Mustika ja Maasika II detailplaneeringu kooskõlastamata jätmine

Olete taotlenud Transpordiametilt kooskõlastust Vaivere külas Mustika ja Maasika II detailplaneeringule (katastritunnused 27003:003:0626 ja 27003:003:0620, edaspidi *planeering*).

Planeeringu eesmärgiks on planeeringuala kruntideks jaotamine, ehitusõiguse määramine elamute ja kõrvalhoonete püstitamiseks ning juurdepääsuteede võimaliku asukoha määramine.

Joonis 1 „Väljavõtte kehtivast detailplaneeringust“

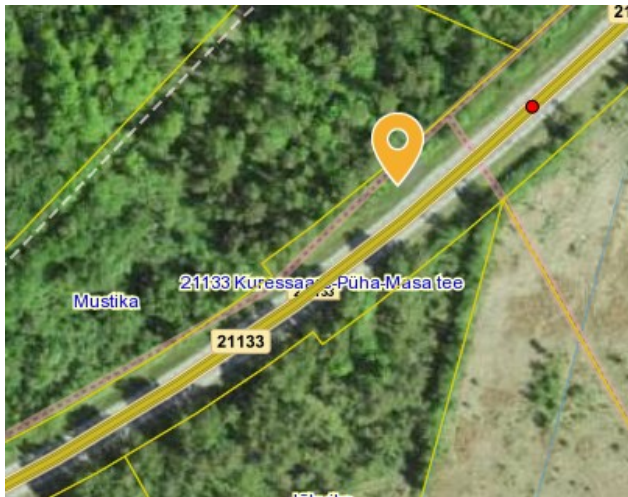
- 12.04.2023 kirjaga nr 7.2-2/23/6215-2 andsime seisukohad planeeringu koostamiseks. Seisukohtade punktis 1 viitasime, et alal kehtiva detailplaneeringu kohaselt on juurdepääs planeeringualale kavandatud riigitee km 6,41 olemasoleva ristumiskoha kaudu (joonis 1, näidatud punase noolega). 15.09.2022 kirjaga nr 7.1-1/22/17108-2 andsime eraldi menetluses nõuded täiendava ristumiskoha kavandamiseks (mahasõit riigitee km 7,21, näidatud joonisel 2). Need nõuded on kehtivad, sellele on viidatud ka kooskõlastamiseks esitatud planeeringus.

Joonis 3 „Ristumiskoht riigitee km 6,63“

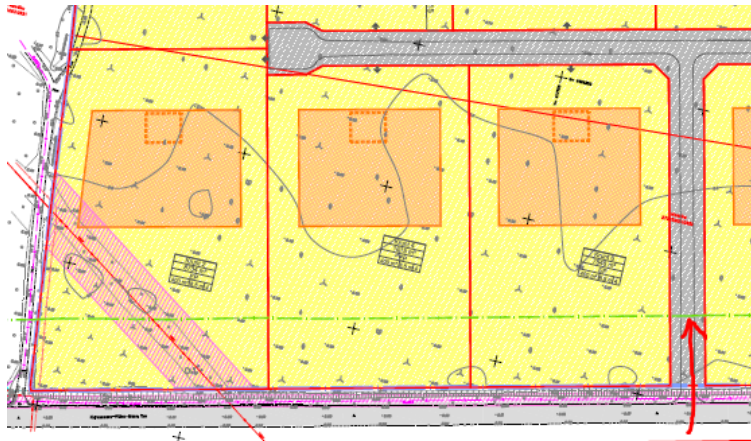
Algamise taotlusele lisatud eskiisi kohaselt soovisite rajada juurdepääsud planeeringualale riigitee km 7,21 ja km 6,63 (näidatud joonis 3). Seisukohtade punktis 1 oli nõue, et riigitee km 6,63 ja km 7,21 on ristumiskohtade kavandamine võimalik juhul, kui Mustika kinnistul oleva pinnaste kaudu riigiteelt juurdepääsu ei kavandata ning ristumiskoht näidatakse planeeringus likvideeritavana (joonis 4). Kooskõlastamiseks esitatud planeeringus on see nõue täitmata.
